Objet : Enquête technique sur l'incendie d'une rame du tramway sur pneumatiques de Clermont-Ferrand

Faisant suite à la diffusion du rapport d'enquête technique sur l'incendie de la rame Translohr STE4 CF15 survenu le 26 décembre 2009 à Clermont-Ferrand et en réponse à votre courrier daté du 18 novembre 2011, nous vous prions de bien vouloir trouver ci-dessous les suites que LOHR Industrie a données aux recommandations qui ont été formulées par vos services.

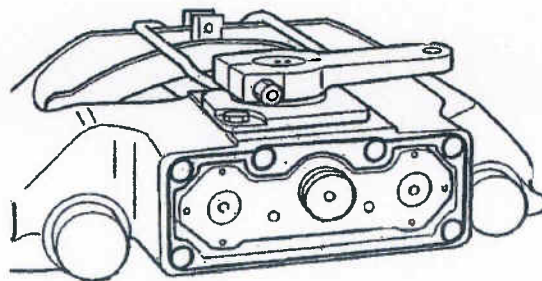
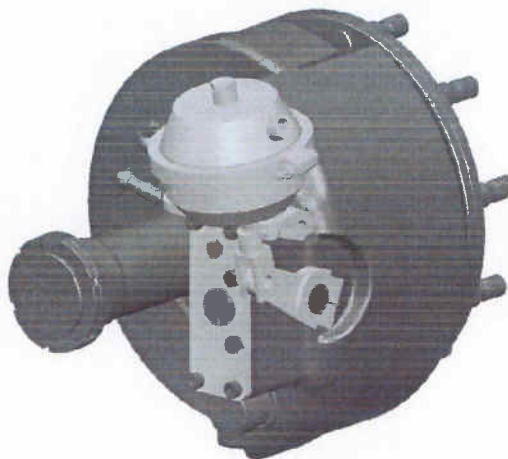
Mettre en œuvre, dans les meilleurs délais, le programme d'implantation de capteurs de température à proximité immédiate des freins de toutes les rames de tramway ainsi que le programme de remplacement des étriers de frein actuels par des étriers dont la chambre accueillant le dispositif d'actionnement des plaquettes est étanche. Vérifier à différents kilométrages l'efficacité de la solution technique retenue au regard des risques de corrosion.

- La définition du dispositif de surveillance de la température, le BST (Boîtier de Surveillance de Température), répondant à l'ensemble des exigences de sécurité et contraintes d'environnement a passé avec succès la phase des tests de qualifications en juillet 2011. Le BST implanté dans l'environnement des disques de frein, a fait l'objet d'une évaluation par l'EOQA Bureau Veritas. Un avis favorable, document référence APB/APB/CB859/2261807/L/445/0, a été émis le 22 décembre 2011. Pour tenir compte des contraintes d'exploitation de T2C, la mise en place de ces BST débutera semaine 5.

Etrier Translohr type Clermont-Ferrand

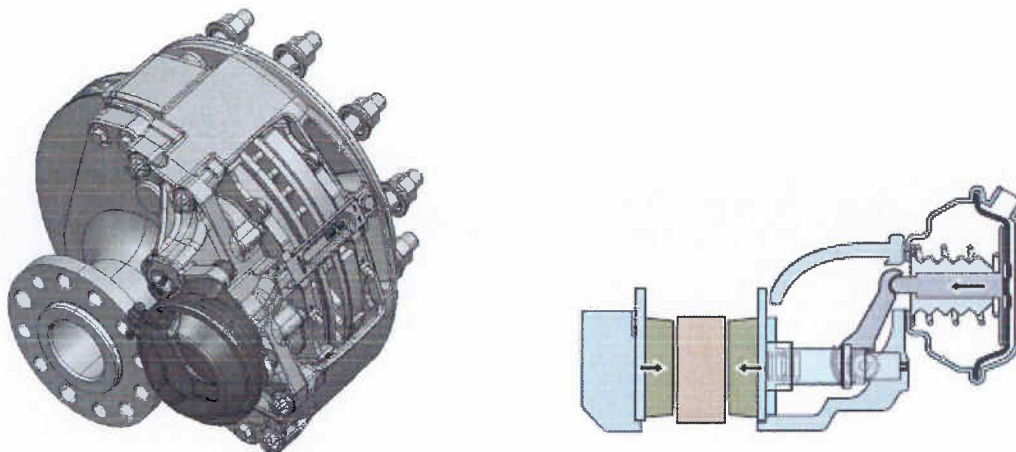
Mettre en œuvre sur les rames de tramway de même type que celles de Clermont-Ferrand, susceptibles d'équiper d'autres réseaux français, notamment sur celles qui circuleront en tunnel, des dispositions identiques ou similaires en termes d'étanchéité des systèmes de frein et de détection de leur échauffement.

Concernant les étriers de frein, nous vous informons que nous avons fait appel à un autre fournisseur d'étrier dont la conception plus intégrée offre un niveau d'étanchéité au moins équivalent voire supérieur aux étriers équipant les rames de Clermont-Ferrand (voir schémas ci-dessous).
